**Prise de position relative à la consultation du 23 juin relative à l'inscription dans la LATeC
d'une distance minimale entre les habitations, ainsi qu'à la consultation du 13 juin 2025
concernant les adaptions apportées au projet de PSEM suite à la consultation de 2024**

**Consultation du 13 juin 2025 relative aux adaptations apportées au projet de PSEM
suite à la consultation publique de juin 2024**

Prise de position du Groupement citoyen pour un PSEM durable

ANNEXE :**ILLUSTRATION DES INCOHÉRENCES DU PROJET DE PSEM 2024 À LA LUMIÈRE DE LA NOTATION DES SECTEURS PRIORITAIRES À GIBLOUX**

Critère « protection contre le bruit et protection de l'air » et découpage des secteurs

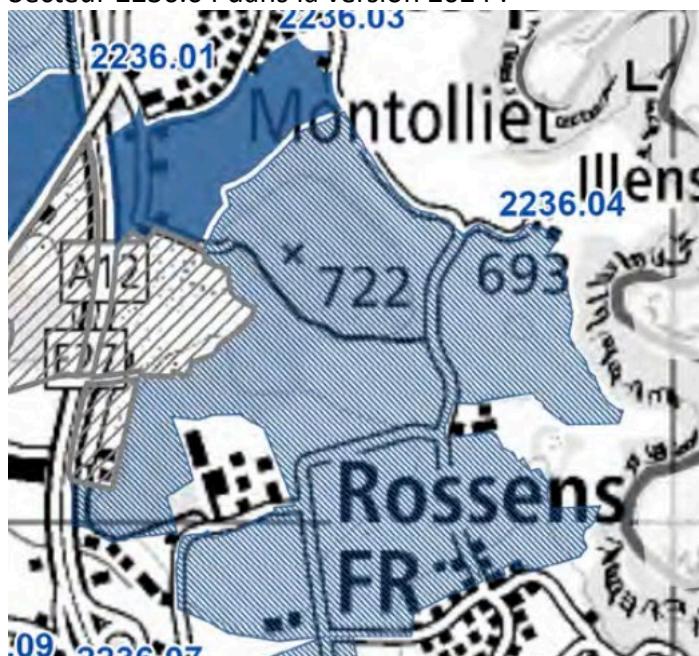
Le critère « protection contre le bruit et protection de l'air » a pour objectif de favoriser les secteurs éloignés des habitations, afin de limiter les nuisances pour les riverains. Il a une pondération de 5 et la notation peut varier de -2 à +2.

Dans la version intermédiaire du PSEM ce secteur reçoit la note +5. Ce secteur se situe pourtant seulement à 160m d'une zone résidentielle, à 140m d'habitations hors zone et 100m d'une zone d'activité. D'autres secteurs se situant a priori également à 100m de zone d'activité ont pourtant obtenu une note de -10 (exemple le secteur 2121.04).

Autre élément marquant, le secteur 2236.04 a fait l'objet d'une revue complète de son périmètre (hors révision de la distance minimale) par rapport à la première version de 2024. Il est apparemment l'unique secteur ayant fait l'objet d'un tel traitement.

Dans sa version 2024, ce secteur avait la note de -10 concernant le critère « protection contre le bruit et protection de l'air ». Il est évident que de nombreux autres secteurs après revue de leur délimitation pourraient se voir attribuer également une note différente. Ceci pose la question d'un découpage arbitraire exerçant une influence directe sur la notation.

La note du secteur 2236.04 devrait ainsi revenir à -10 ou au maximum à -5.
